LINHA ELÉTRICA ALQUEVA-DIVOR,
A 400KV

ESTUDO DE IMPACTE AMBIENTAL

Resposta ao Pedido de Elementos Adicionais

Figura 10-1 - Ajuste na localização relativamente à anta Toucinheira 1 (CNS 40675), em vias de classificação, dos apoios do vão 46 ao 49 face ao apresentado no EIA em projeto de execução

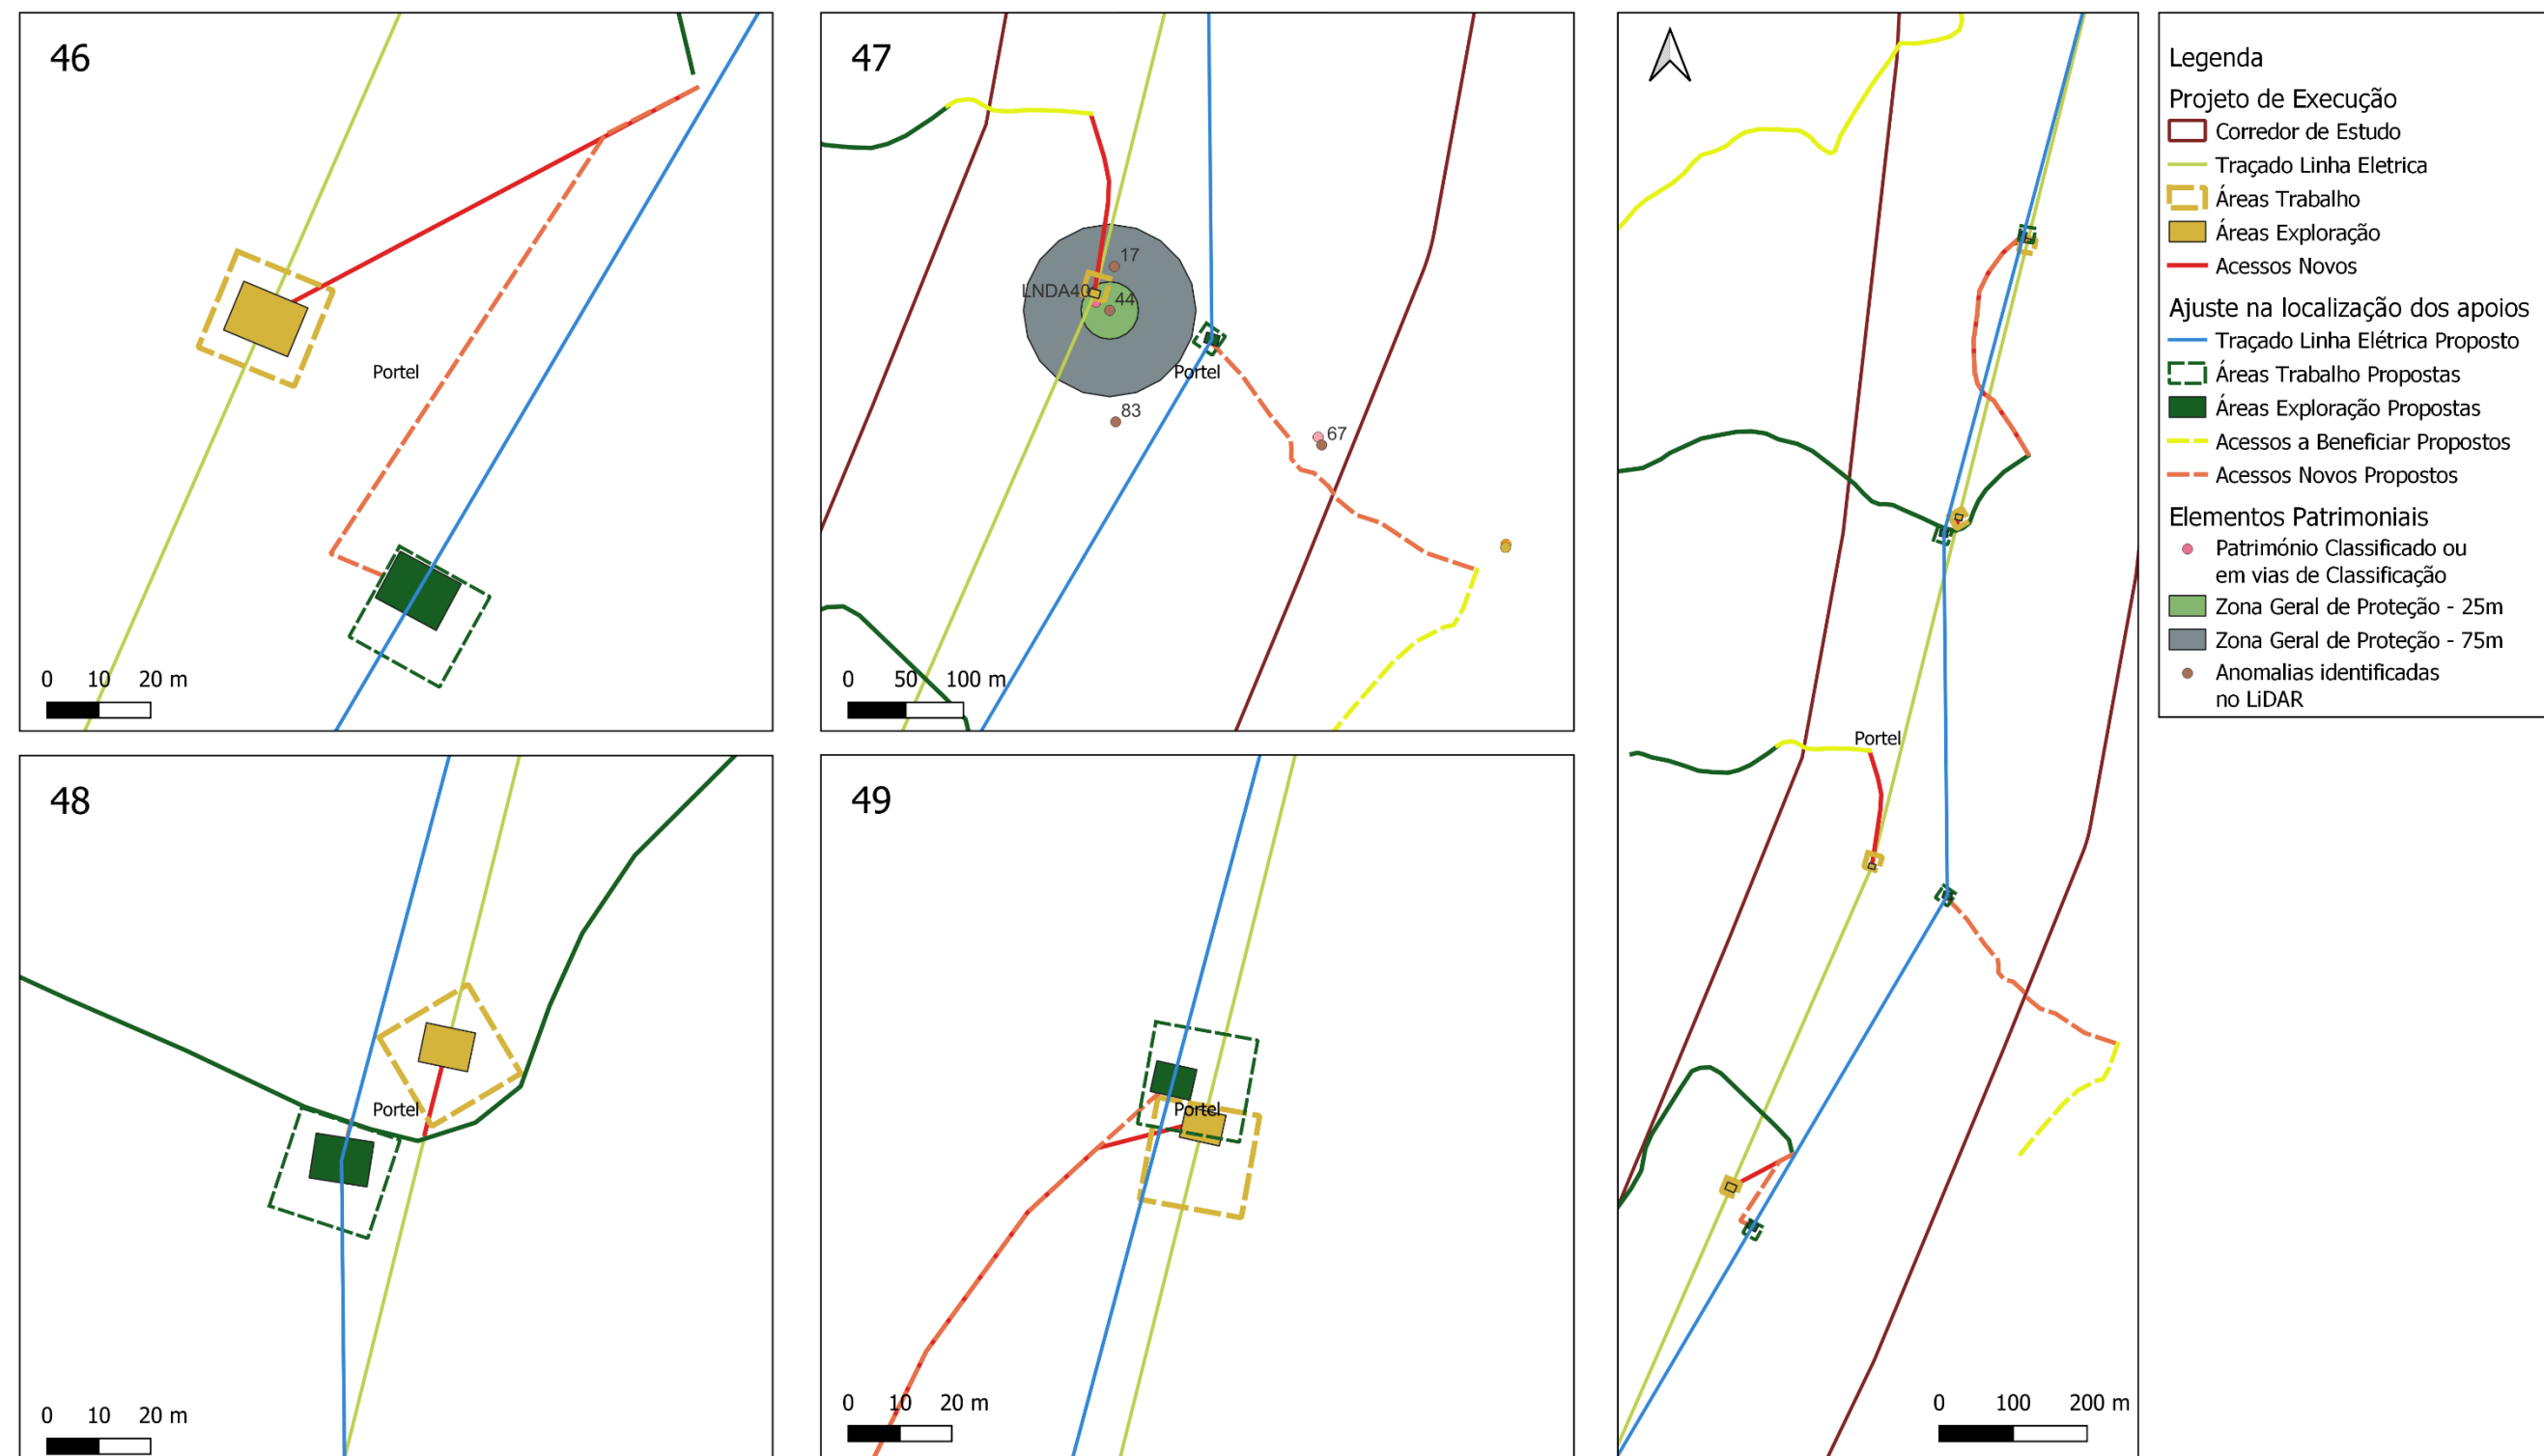
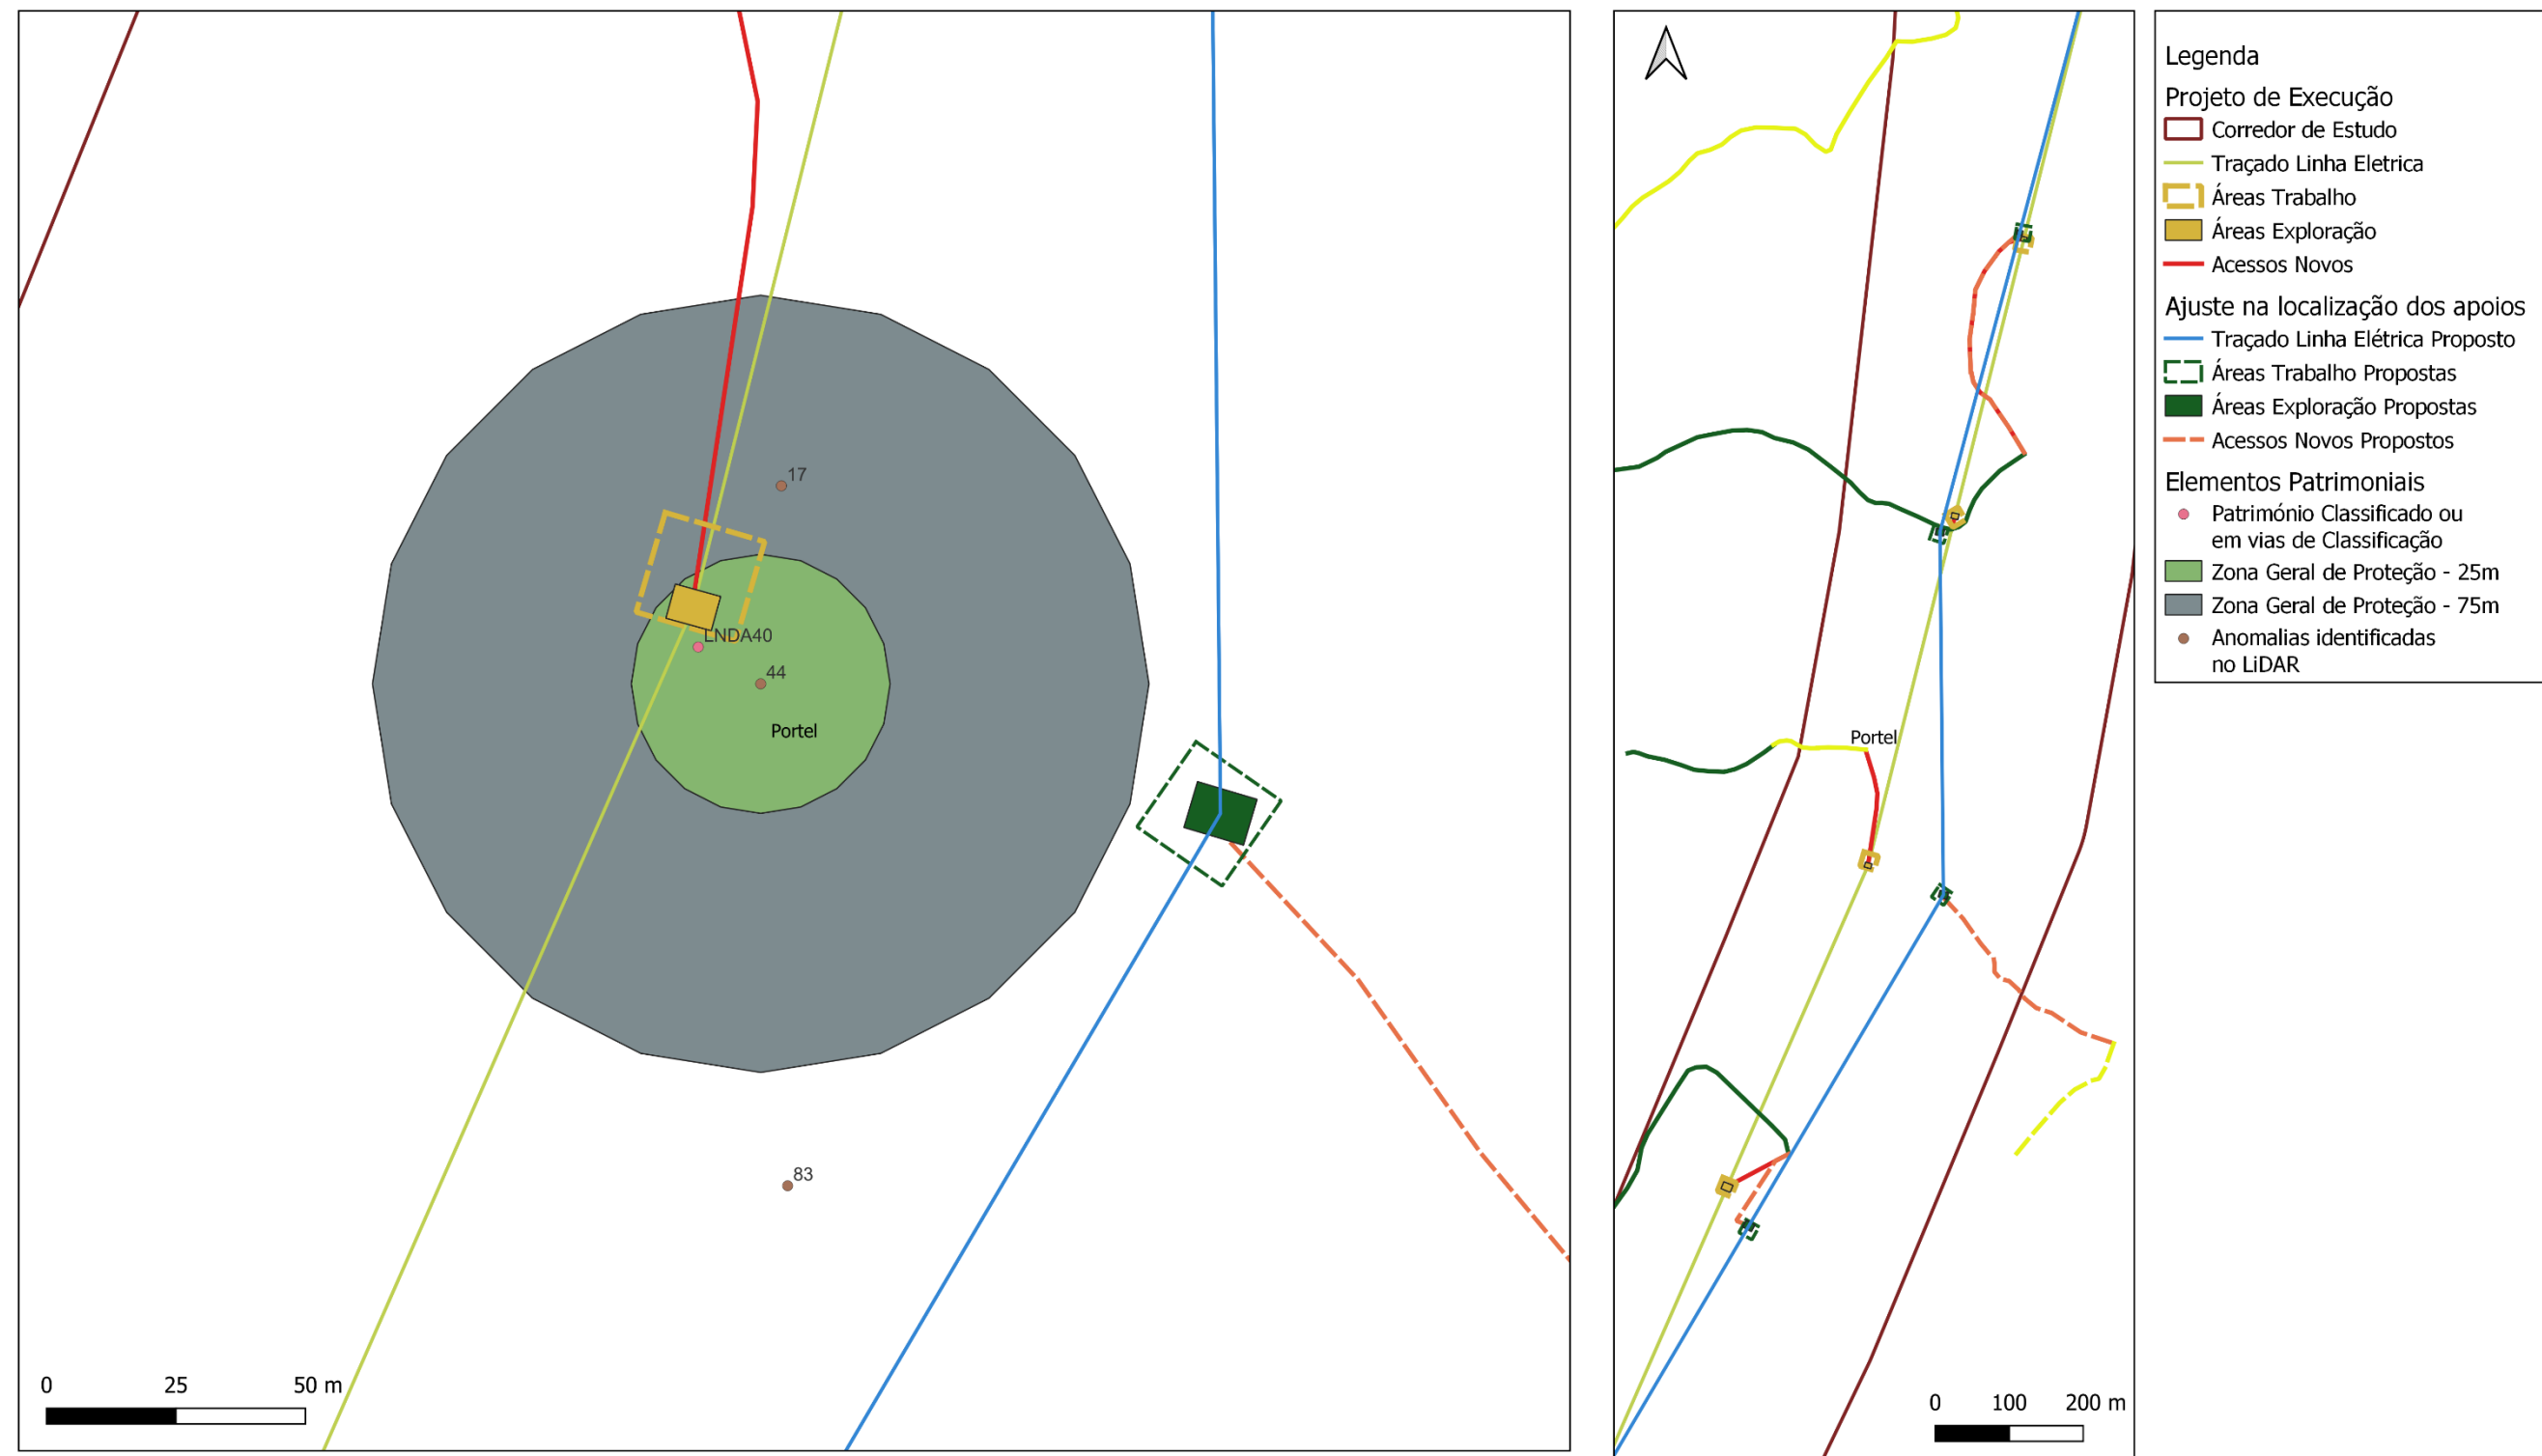
A alternativa de traçado foi desenvolvida de forma a acautelar a zona geral de proteção (ZGP) e a área considerada para os monumentos megalíticos em vias de classificação, que corresponde a um diâmetro de 150m: 25m de raio do monumento em si acrescido de 50m de raio relativo à ZGP. Adicionalmente, foi considerada a localização corrigida para o monumento (conforme levantamento LiDAR), em conformidade com as orientações da DRC-Alentejo, expressas nas comunicações apresentadas no Anexo I.

O ajuste avaliado, que permite que não ocorra sobrepassagem da Zona Geral de Proteção do elemento patrimonial, implica o reposicionamento dos apoios 46 a 49, como apresentado na Figura 10-1.

- Foi possível obter um afastamento de 100 metros entre o monumento Toucinheira 1 e o novo apoio 47 e de 105 metros em relação ao respetivo acesso a construir.
- É acautelada a zona geral de proteção do monumento (25 m relativos ao monumento e 50 m relativos à zona geral de proteção) não ocorrendo implantação de apoios nem a sua sobrepassagem por cabos condutores.
- Esta alteração do traçado também salvaguarda a mancha de vestígios arqueológicos Toucinheira 3, situada a 79 metros do apoio.
- Possibilita distâncias seguras em relação às anomalias de LiDAR 17 (97 metros), 44 (86 metros) e 83 (102 metros).
